製品仕様変更のご案内

このたび、「マルチコネクタインナー型アルミボルト・マルチコネクタアウター型アルミボルト」につきまして、型式および仕様の変更を行うことになりました。それに伴う変更点を下記の通りご案内致します。

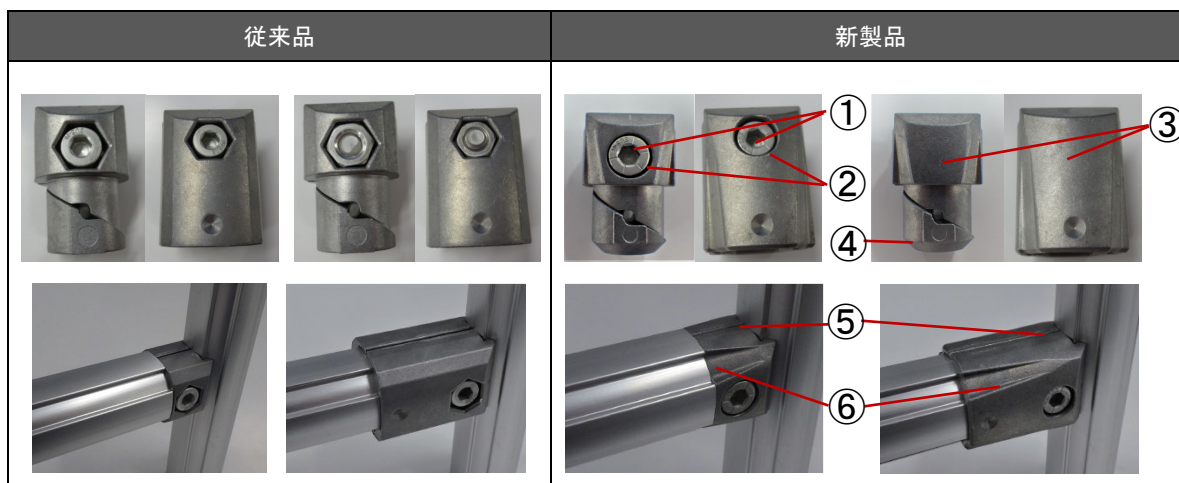
- ・製品品番 **上記品番に変更**
- ・ボルトの材質 従来品:アルミ (A7050) ⇒ 新製品:**アルミ (高強度アルミ合金)**
- ・部品構成 従来品:ボルト+ナット ⇒ 新製品:**ナットレス**
- ・形状 意匠性、組立性の向上のため以下の変更を行いました。
 - ①ボルト材質変更: インパクトドライバーが使用可能(締付トルクに変更はありません。)
 - ②座ぐり形状: 六角穴→丸穴
 - ③ナットレス: コネクタに直タップ
 - ④フレーム挿入部形状: 面取り追加
 - ⑤合わせ部: 斜めにし隙間を削減
 - ⑥コネクタ外形: フレーム形状に同化させる掘込みを追加
